דוח שאלות-תשובות

הנדון: מכרז מספר 125/2019 - החלפת ריהוט בחדרי הבנות, הסגל וריהוט משרדי, במעון מסילה הממוקם במושב אורה

נספח לדוח תשובות לשאלות הבהרה – תמונות להמחשה בלבד

פרט ספסל - (ללא מגירות)

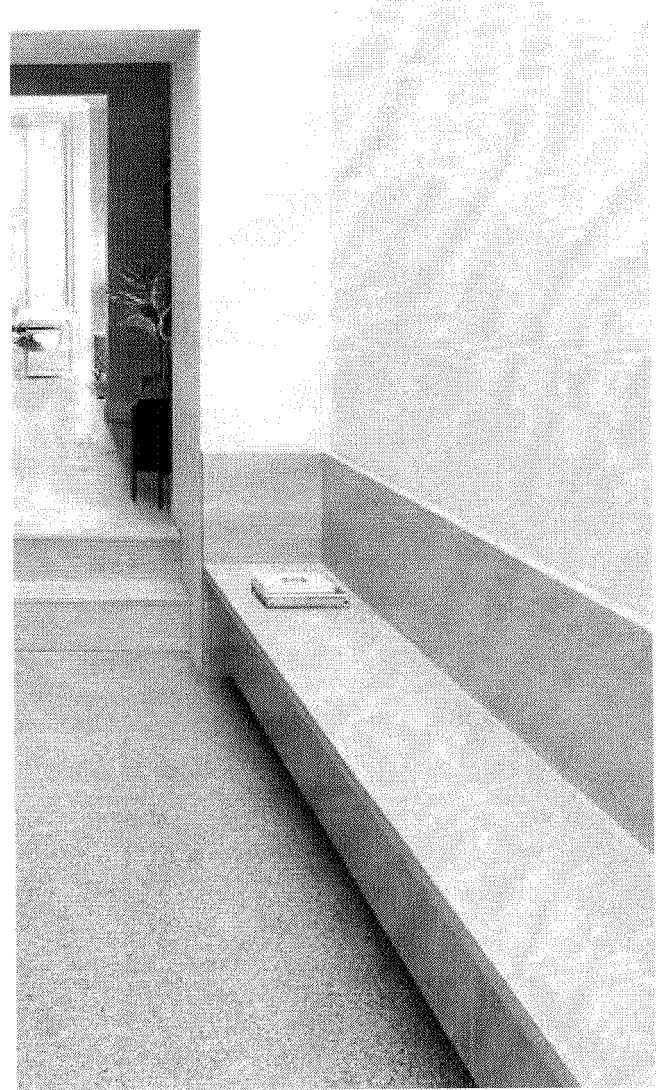
43.	נספח א' 28.2	א. לא ברור אופן הבנייה של ספסל זה, האם מדובר בספסל הבנוי על קונסטרוקציית מתכת? יש לשלוח פרט ברור וצילומי תקריב, ואם ניתן תמונות מהמציאות. ב. *כמו כן מומלץ ליצור ספסל זה מלוחות בעובי 25ממ בהנחה שלא מדובר בקונסטרוקציית מתכת.	א. ספסל סנדוויץ' מצופה פורמייקה צמוד קיר. ניתן לחזק ע"י רגליים מעץ מלא, או לחלופין מתכת במידת הצורך. מצורפת תמונה להמחשה בלבד בנספח תמונות להמחשה בלבד המצורף לדוח זה. ב. הצעות חלופיות ייבחנו בהמשך עם הספק הזוכה.
